Surgères, le 30 mars 2021

**Objet : Déposition à l'enquête publique concernant le projet d'implantation d'un parc éolien à La Jarrie-Audouin (17330)**

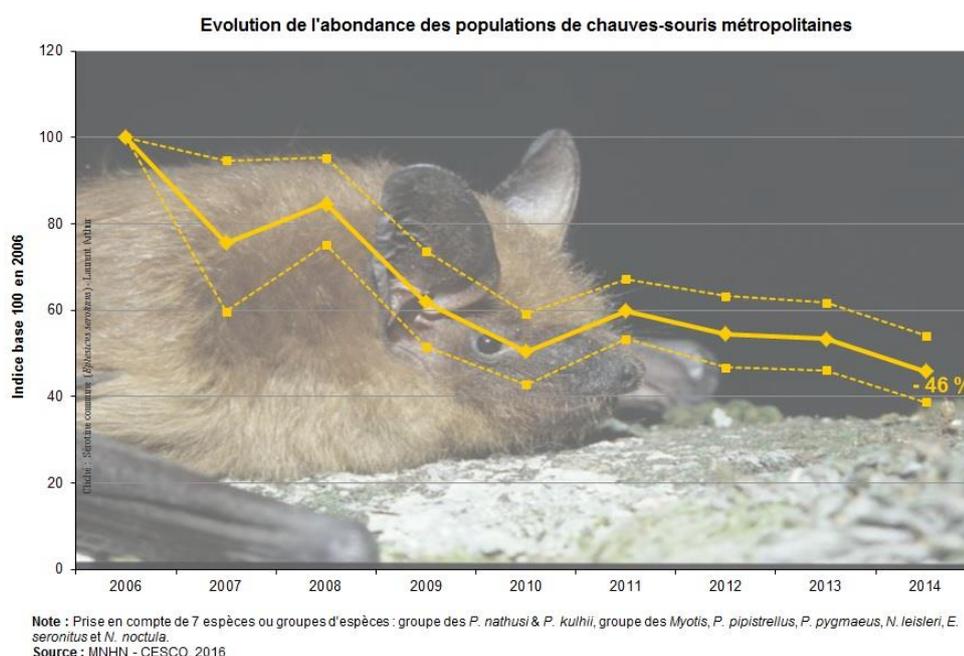
Il en est de même pour le **Grand murin**, espèce qui a vu **ses effectifs chuter de 38 %** en Poitou-Charentes entre 1995 et 2019, jugée prioritaire en Nouvelle-Aquitaine et dont la seule colonie départementale se trouve

également dans les carrières de Saint-Savinien à 19 km du projet. Pourtant, l'espèce n'est même pas citée dans la synthèse des enjeux chiroptérologiques (p. 155 de l'étude d'impact).

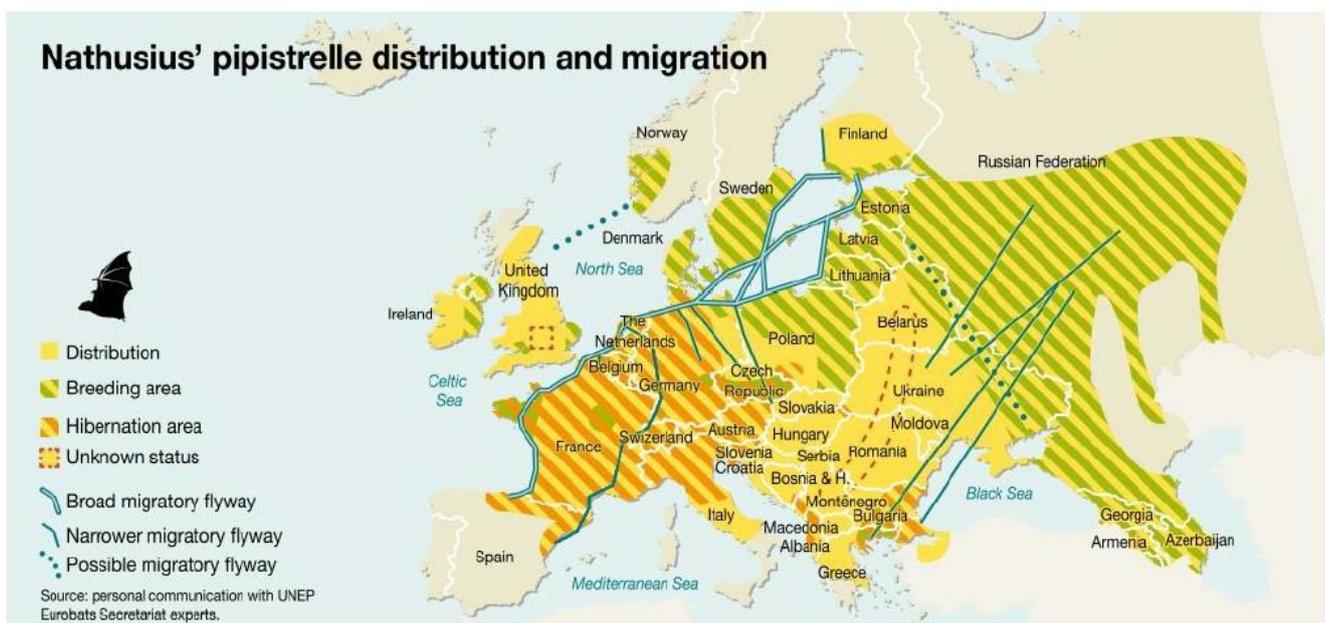
Comme le reprend dans son rapport la Mission Régionale d'Autorité Environnementale (MRAE) dans son avis du 18/09/2020 : « Le dossier présente les projets sur une zone de vingt kilomètres autour du site, considérés comme pouvant avoir des effets cumulés avec le parc éolien projeté (cf. pages 285 et suivantes de l'étude d'impact). L'analyse ne relève pas de problématique majeure, mais reste relativement superficielle dans un contexte où la présence de nombreux parcs éoliens justifient une approche plus détaillée, tant pour le milieu naturel (impact sur les corridors de déplacement) que pour le milieu humain (bruit et paysage). La Mission Régionale d'Autorité environnementale considère que l'analyse des effets cumulés devrait être prise en compte pour justifier le site retenu. De façon plus générale, elle estime que les différents résultats présentés, tant pour le milieu humain que le milieu naturel, demandent à être précisés en prenant en compte les effets cumulés, cette approche étant présentée de façon déconnectée du reste de l'étude d'impact ».

La carte présentée en p. 289 de l'étude d'impact montre ainsi que ce projet s'inscrit dans un contexte géographique où le développement éolien est massif dans les 20 km alentours.

Conformément à la réglementation ICPE en vigueur, tous ces parcs ont normalement fait l'objet, au moins une fois, d'un suivi de la mortalité. Or, **ces résultats ne sont pas présentés dans cette étude, alors qu'ils permettraient d'évaluer les impacts déjà connus sur les parcs éoliens proches et, le cas échéant, les mesures correctives pouvant être mises en œuvre : ceci est un manquement grave.**
